Eingegangene Stellungnahmen und Abwägungsempfehlungen zur Aufstellung des Bebauungsplanes Nr. 151 „Einkaufszentrum Rhodeplatz und ZOB Nottuln“

Behördenbeteiligung (18.09. bis 19.10.2020)

Abbildung: Auszug aus Solarkataster NRW

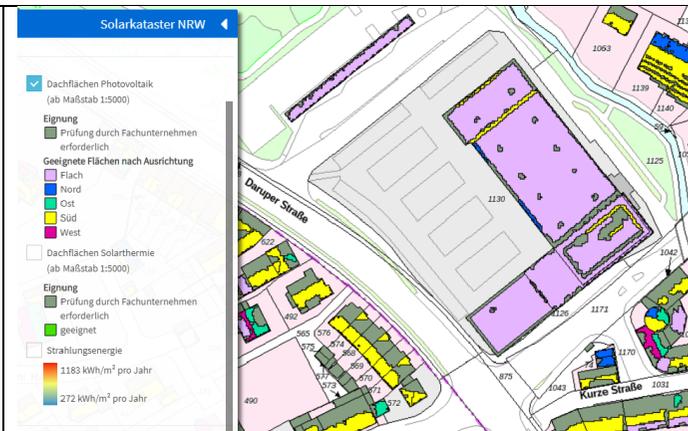
Die Dachflächen der Bestandsgebäude sowie der Erweiterungen eignen sich in hohem Maße für Solar- oder Photovoltaikanlagen. Mit der Einplanung von Anlagen zur Gewinnung solarer Energie würde ein Beitrag zur Energiewende beigesteuert und somit den allgemeinen Klimaschutzzielen der Gemeinde Nottuln Rechnung getragen. Leider ist hier nichts vorgesehen.
